半導体産業用 タイプ n 防爆構造 ZT11 圧力トランスミッタ
中国防爆 (NEPSI) 認証の追加について

2016 年 4 月より販売しております ZT11 半導体産業用 タイプ n 防爆構造圧力トランスミッタにおいて、中国防爆 (NEPSI) の認証を追加取得致しました。これに伴い、製品メイハンの印刷レイアウトが変更となります。

メイハンレイアウトの比較

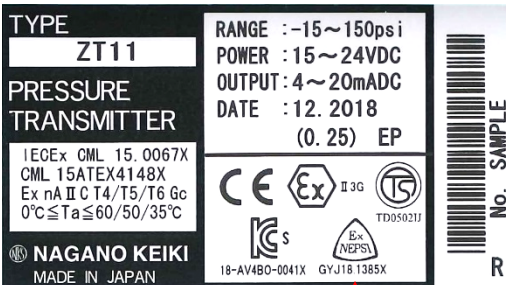
現行品メイハン レイアウト	中国防爆 (NEPSI) 追加メイハン レイアウト
メイハン色	黒色	黒色
製品外観		
メイハン 外観	 <p>TYPE ZT11 PRESSURE TRANSMITTER RANGE : -15~3000psi POWER : 15~24VDC OUTPUT : 4~20mADC DATE : 03. 2018 (0.25) EP IECEX CML 15. 0067X CML 15ATEX4148X Ex nA II C T4/T5/T6 Gc 0°C ≤ Ta ≤ 60/50/35°C NAGANO KEIKI MADE IN JAPAN 18-AV4B0-0041X</p>	 <p>TYPE ZT11 PRESSURE TRANSMITTER RANGE : -15~150psi POWER : 15~24VDC OUTPUT : 4~20mADC DATE : 12. 2018 (0.25) EP IECEX CML 15. 0067X CML 15ATEX4148X Ex nA II C T4/T5/T6 Gc 0°C ≤ Ta ≤ 60/50/35°C NAGANO KEIKI MADE IN JAPAN 18-AV4B0-0041X GYJ18 1385X</p> <p style="text-align: center;">NEPSI マーク追加</p>
2019年2月受付オーダーより変更
